Informe Consolidado de Solicitud de Aclaraciones, Rectificaciones y/o Ampliaciones a la Declaración de Impacto Ambiental del Proyecto "Planta Fotovoltaica Rivazzurra Solar"

Nombre del Titular : Rivazzurra Solar SpA
Nombre del Representante Legal : Federico Manfredi
Dirección : Apoquindo 5583, Las Condes

El presente Informe Consolidado de Solicitud de Aclaraciones, Rectificaciones o Ampliaciones a la Declaración de Impacto Ambiental del proyecto "Planta Fotovoltaica Rivazzurra Solar", contiene las observaciones generadas en virtud de la revisión de la Adenda.

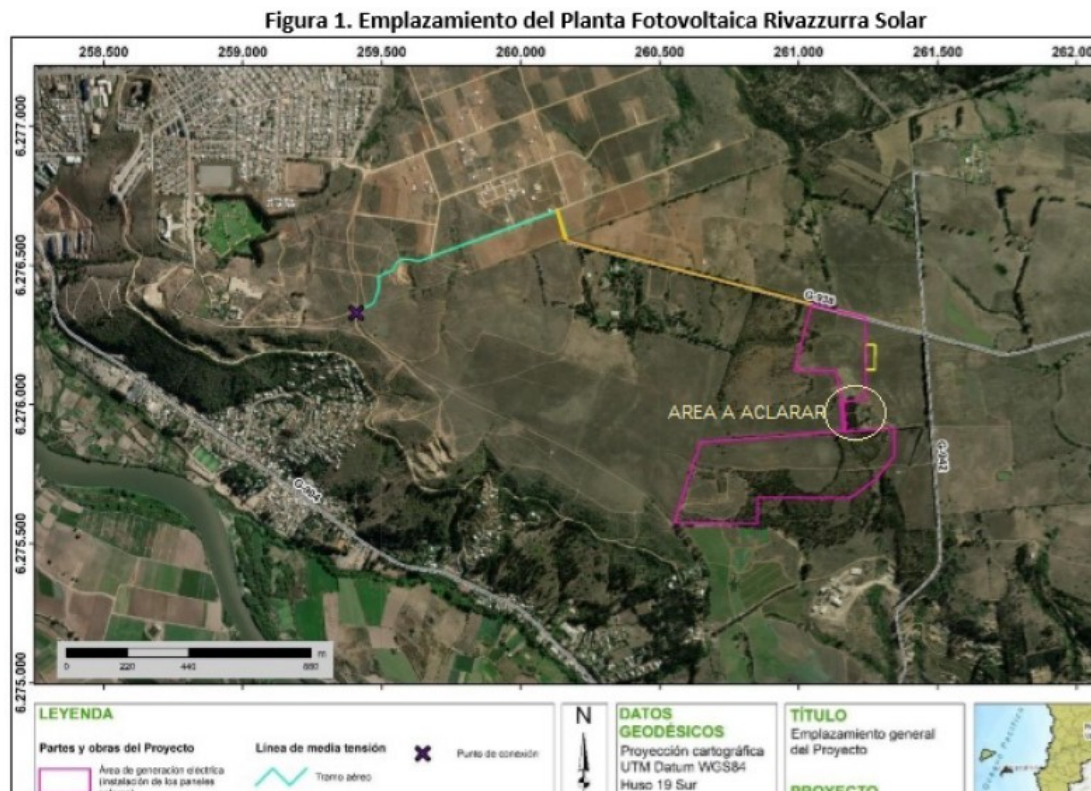
32. En relación la superficie plantaciones forestales que indica, se solicita aclarar si esta incluye toda la superficie efectiva a intervenir por el proyecto, ya que al revisar la “Lámina 1 de 8_Plano General”, así como los archivos kmz del proyecto, y contrastarlos con las figuras del Anexo 5.5, se observa una diferencia en las áreas del proyecto, que podría generar una diferencia en la superficie efectiva de plantaciones a intervenir. Para mayor detalle se adjunta imagen:

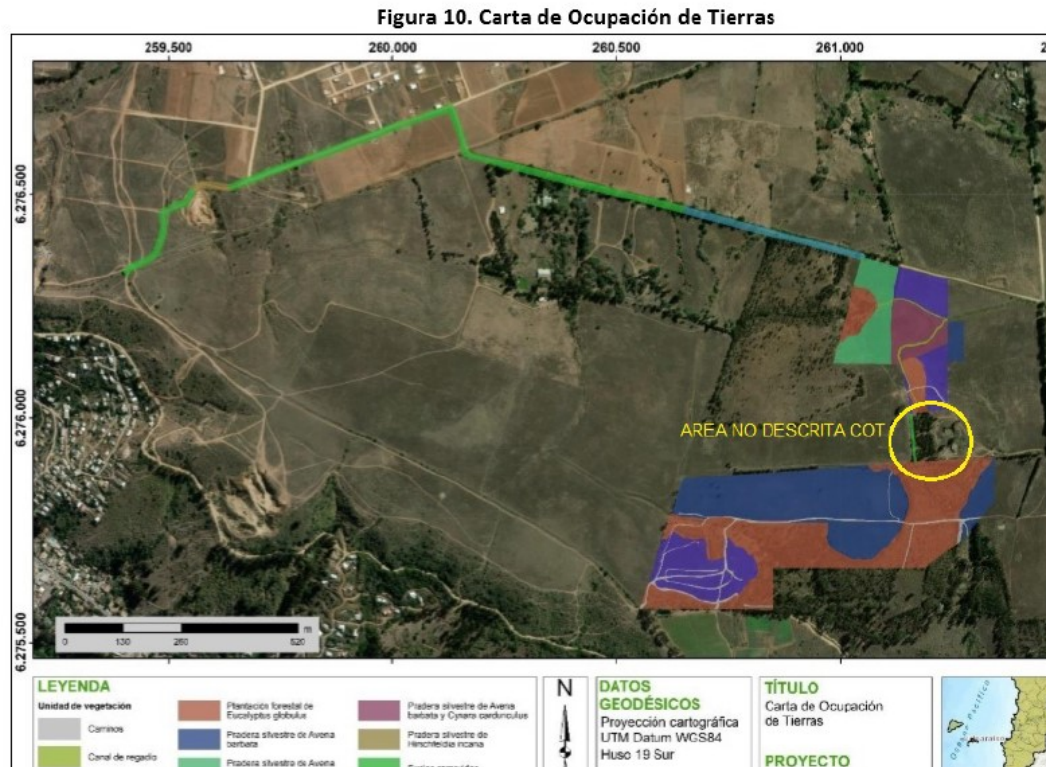
53. Adicionalmente, y si corresponde, se solicita que incorpore la caracterización de la vegetación presente en el área que se excluye en el Anexo 5.5 y que según la Lámina 1 de 8_Plano General, forma parte del área a intervenir, tal como se observa en la siguiente imagen:

Ubicación del Proyecto “Planta Fotovoltaica Rivazzurra Solar”

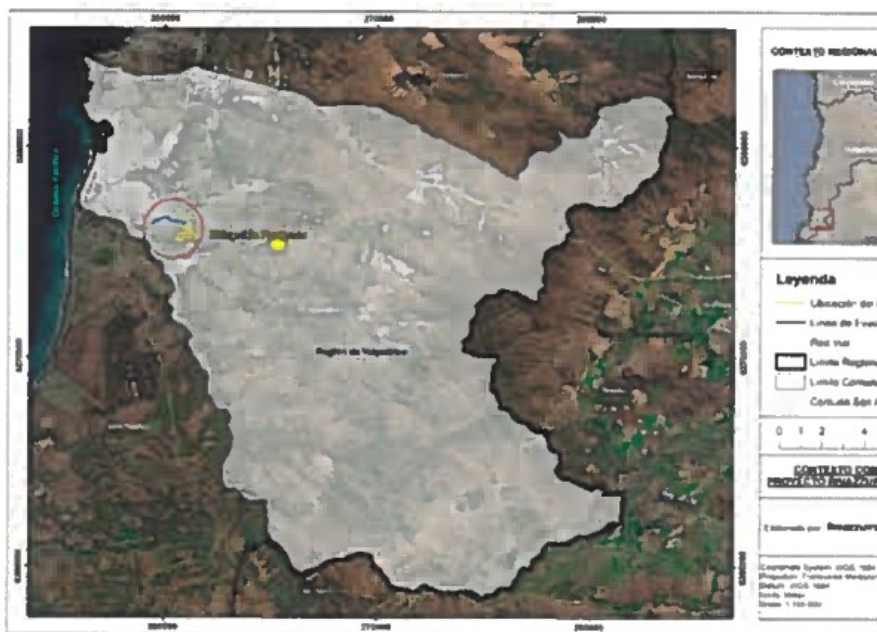
Revisados los antecedentes presentados en relación con la compatibilidad territorial del proyecto y respecto de los instrumentos de ordenamiento territorial, el Certificado de Informaciones Previas presentado no cuenta con la información del emplazamiento del proyecto según el Plan Regulador Intercomunal de Valparaíso, Satélite Borde Costero Sur correspondiente a los territorios de las comunas de Algarrobo, El Quisco, El Tabo, Cartagena y San Antonio de la provincia de San Antonio.

Por ellos, se solicita clarificar el área de emplazamiento con las zonificaciones de manera específica y su consideración de los usos de suelo de la zona de extensión urbana en la cual se llevará a cabo esta actividad correspondiente a dicho instrumento de planificación territorial, con lo cual analizar la compatibilidad territorial del emplazamiento del proyecto, tanto respecto del Plan Regulador de Comunal de San Antonio como del Plan Regulador Intercomunal de Valparaíso, Satélite Borde Costero Sur.
